FM33FG0A 系列 车用 MCU

勘误表 V1.3

2025. 3

2.1.1 异步时钟配置下 ADC 在转换序列结束后产生一次冗余转换

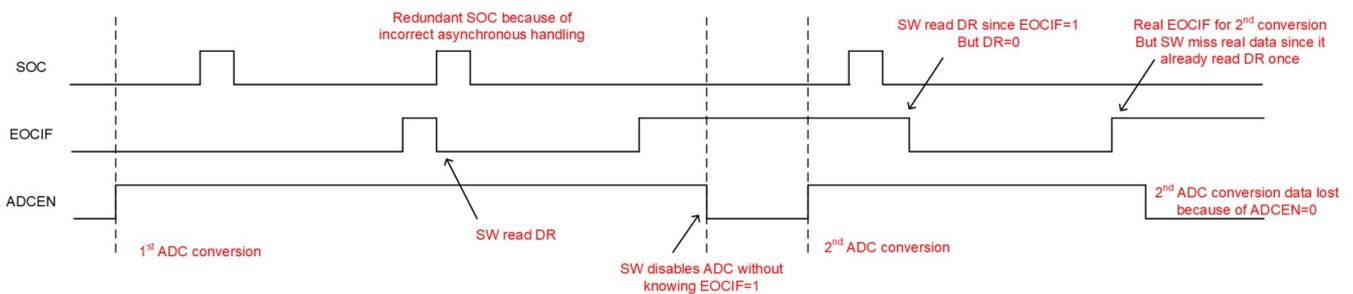
由于异步时钟处理不当，有一定概率会在转换序列结束后（当前序列使能的通道全部转换结束），软件读取最后一个转换结果时（下图“SW read DR”位置），产生一次冗余的转换，并导致 EOCIF 标志置位。如果软件不注意这一点，可能造成错误的行为。

出错的波形示意图如下：

- 1、建议在 ADCEN 关闭后，总线再做一次 EOCIF 清零操作。采用此纠正措施后的波形示意图如下：

2、避免使用 WAIT=1 的配置

2.5.1 启动 PLL 影响 XTHF 波形

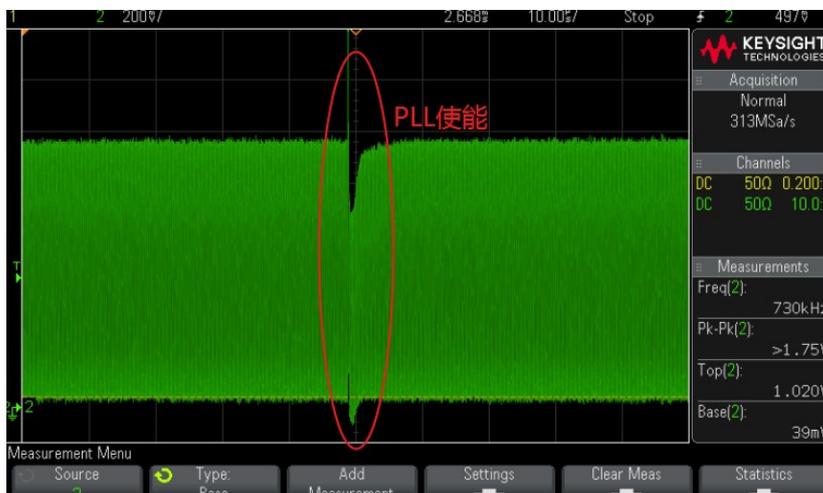
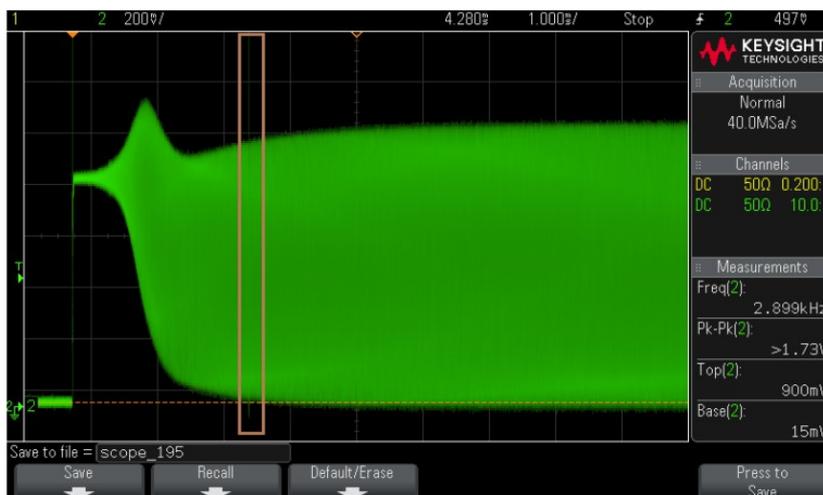
当芯片上电后，XTHF 启振后，软件使能 PLL 会影响 XTHF 波形，如下图：

芯片上电后,软件使能 XTHF 后,硬件等待 XTHF 输出稳定后自动置位 RDY 标志寄存器,查询 RDY 置位后再使能 PLL,等待 PLL 锁定标志置位后,再进行系统时钟或外设时钟切换到 PLL 或 XTHF 时钟。
